改善箇所説明図

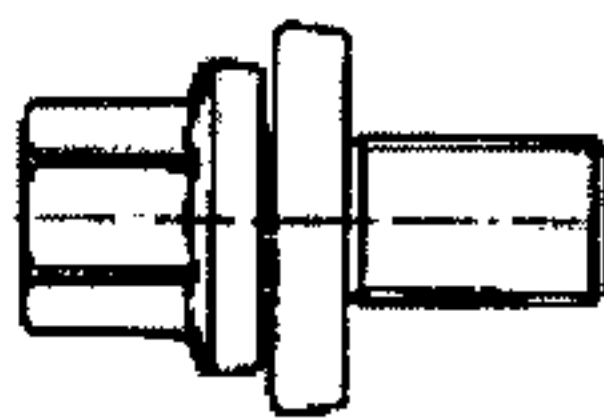
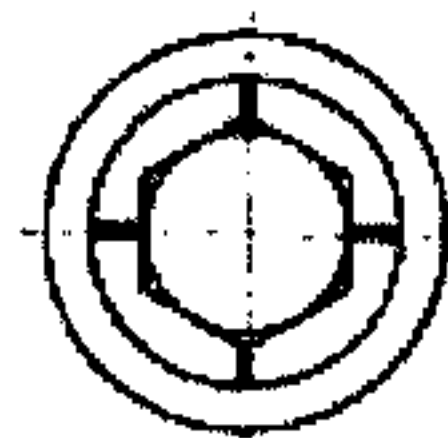
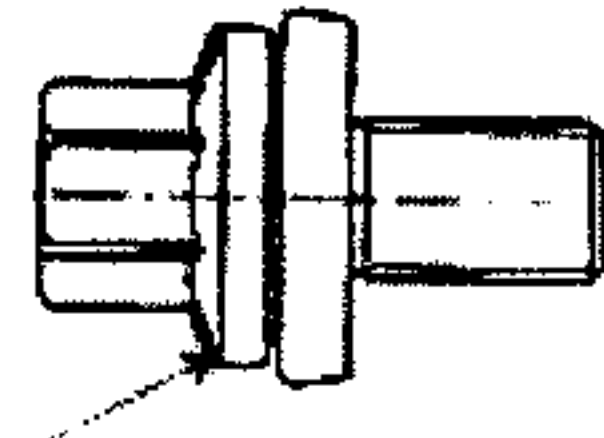
原動機において、クラクシャフトのタイミングベルトガイドプレートの取付座面の加工が不適切な為、取付座面の面積が不足しているものがあり、そのままの状態で使用を続けると、プーリー取付ボルトが弛み、異音が発生し、最悪の場合、クラクプーリーが空転、又は、クラクプーリーから補機駆動用ベルトが外れ、充電警告灯が点灯すると共に、ハンドルの操作力が増大するおそれがある。

改善前

改善後

「10」刻印あり

フランジ部径大

全車両、対策品のプーリー取付ボルトに交換すると共に、クラクシャフト及びキーを点検し、当該部位に損傷がある場合は、良品と交換する。

識別：プーリー取付ボルトのボルト頭部に黄ペイントを塗布する。
